ADMINISTRACIÓ DE LA COMUNITAT AUTÒNOMA CONSELLERIA D'HABITATGE, TERRITORI I MOBILITAT

Resolució de la directora general d'Harmonització Urbanística i Avaluació Ambiental per la qual es formula la declaració d'impacte ambiental del projecte d'aparcament a l'aire lliure a ca n'Obrador, Av. Doctor Fleming, 39, polígon 8, parcel·la 304 al TM Sant Antoni de Portmany. (exp. 232A/2024)

Figura 1. Ortofoto de la parcel·la estudiada amb la proposta de projecte d'aparcament incorporada. Font: EIA.

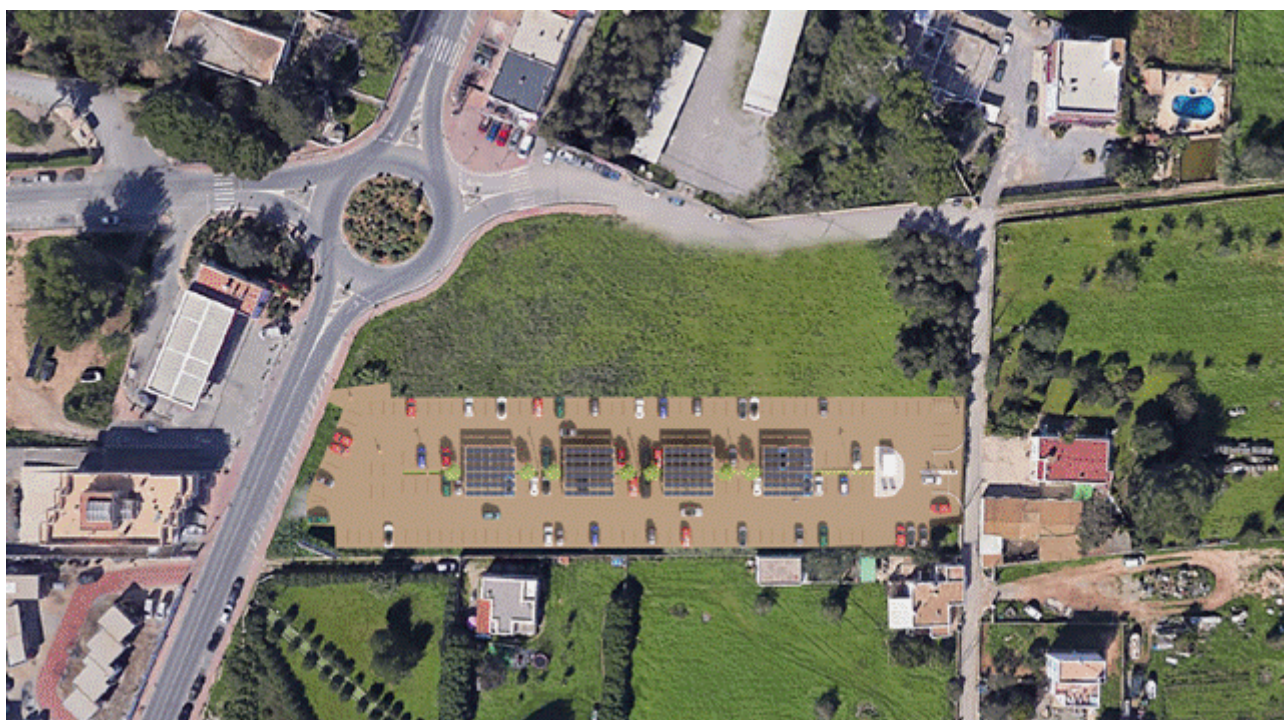
Per tot això, s'haurà d'habilitar l'entrada a l'aparcament projectat per l'avinguda Doctor Fleming condicionat a obtenir informe favorable de l'òrgan competent (Àrea de Transports Terrestres i Mobilitat del Departament de Territori, Ordenació Turística, Mobilitat, Infraestructures Viàries i Lluita contra l'Intrusisme del Consell d'Eivissa). En cas contrari, el manteniment de l'accés projectat pel carrer Picasso, es condiciona al pronunciament favorable de l'Ajuntament de Sant Antoni de Portmany.

e) Donat l'ús irregular com aparcament de la zona nord de la parcel·la estudiada, s'haurà de realitzar el tancament perimetral de la parcel·la amb pedra seca per evitar que la problemàtica persisteixi i complir amb la Norma 20 del PTI Tancaments de finques.

1. S'haurà d'habilitar l'entrada a l'aparcament projectat per l'avinguda Doctor Fleming condicionat a obtenir informe favorable de l'òrgan competent (Àrea de Transports Terrestres i Mobilitat del Departament de Territori, Ordenació Turística, Mobilitat, Infraestructures Viàries i Lluita contra l'Intrusisme del Consell d'Eivissa). En cas contrari, el manteniment de l'accés projectat pel carrer Picasso, es condiciona al pronunciament favorable de l'Ajuntament de Sant Antoni de Portmany.

2. S'haurà de realitzar el tancament perimetral de la parcel·la amb pedra seca complint amb la *Norma 20. Tancament de Finques* del Pla Territorial d'Eivissa.
